OGGETTO: AUTORIZZAZIONE IDRAULICA UNICA

****AIU in favore della Società Snam Rete Gas S.p.A.****

- **Oggetto: Metanodotto Rifacimento Derivazione per Porto Empedocle DN 300 (12") – DP 24 bar ed opere connesse.**
- **Società: Snam Rete Gas S.p.A. con sede legale in piazza Santa Barbara, 7 – 20097 San Donato Milanese ed Uffici in Via VIII Strada, 8 – Zona Industriale – 95121 Catania**

monografia dell’intervento

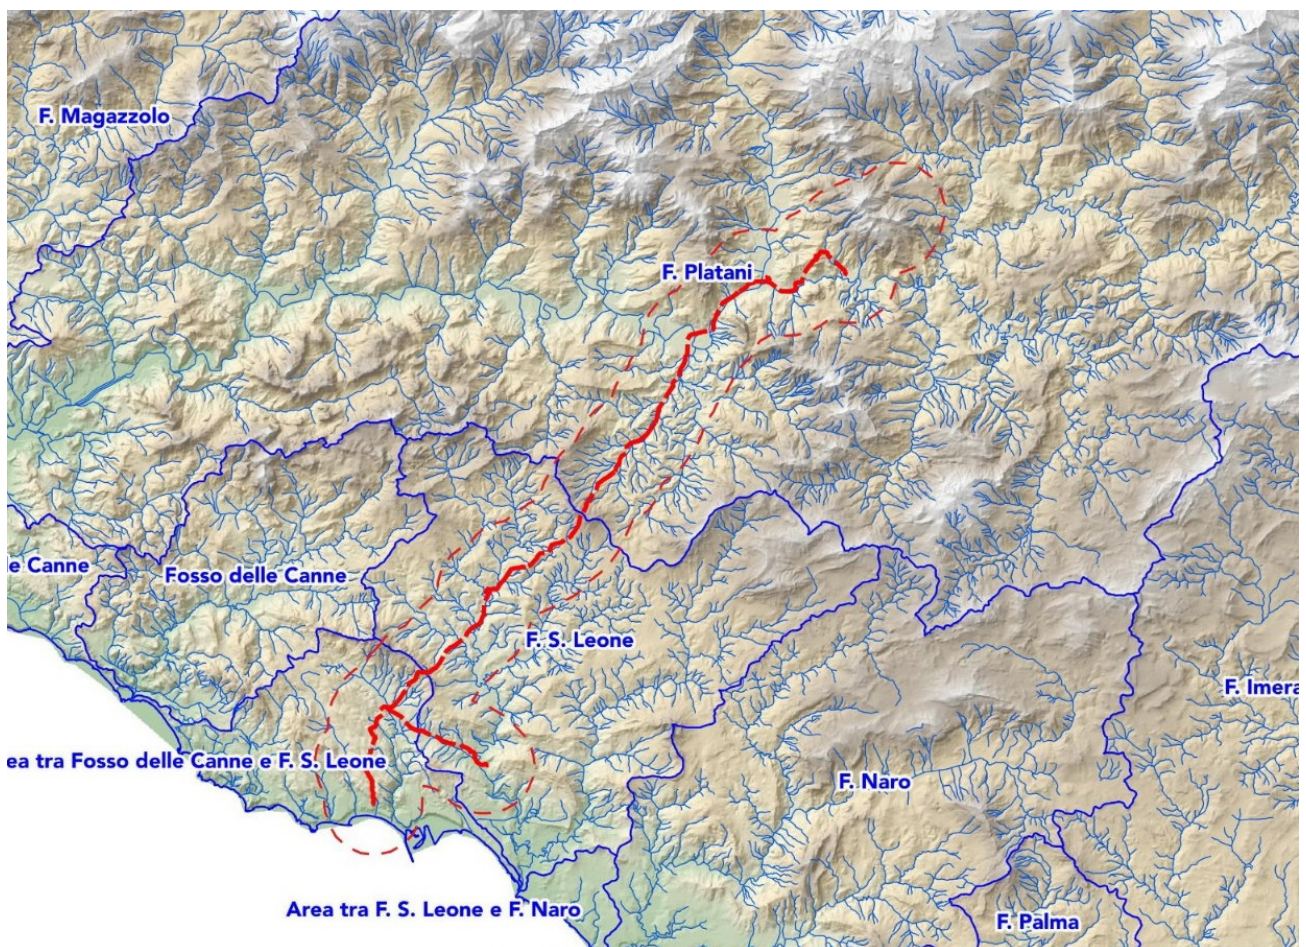
CONSIDERATO che il tracciato in progetto interferisce con bacini idrografici di rilevante tutela e importanza, dominati dai bacini del Fiume Platani, del Fiume San Leone e da bacini minori costieri, come dettagliato nella documentazione di compatibilità idraulica;

CONSIDERATO CHE il progetto in oggetto prevede lavorazioni ricadenti in area P3 e P4 e che gli stessi rientrano nella fattispecie degli “*interventi necessari per la manutenzione ordinaria, straordinaria e di consolidamento delle opere infrastrutturali e delle opere pubbliche o di interesse pubblico e gli interventi di consolidamento e restauro conservativo di beni di interesse culturale, compatibili con la normativa di*

CONSIDERATO che il progetto prevede prevalentemente l'utilizzo di tecnologie costruttive di tipo "trenchless" (quali Trivellazione Orizzontale Controllata - TOC e microtunnel), impiegate negli attraversamenti fluviali principali (rif. elaborato NQR20133-REL-CI-E-03040);

CONSIDERATO che, secondo quanto indicato dai progettisti, qualora ragioni tecniche rendano ineludibile il ricorso allo scavo a cielo aperto, le operazioni saranno programmate esclusivamente nei periodi di magra, avvalendosi di bypass idraulici provvisori e in conformità alle metodologie descritte nelle "Schede Attraversamenti" (elaborato NQR20133-MI-SAF-E-03035);

CONSIDERATO altresì che, secondo quanto riportato dai progettisti, le profondità di posa in alveo in corrispondenza degli attraversamenti a cielo aperto garantiranno un franco di sicurezza compreso tra 2,5 e 3 metri al di sotto del fondo alveo, prevenendo così l'insorgere di fenomeni erosivi (rif. elaborato NQR20133-REL-CI-E-03040);
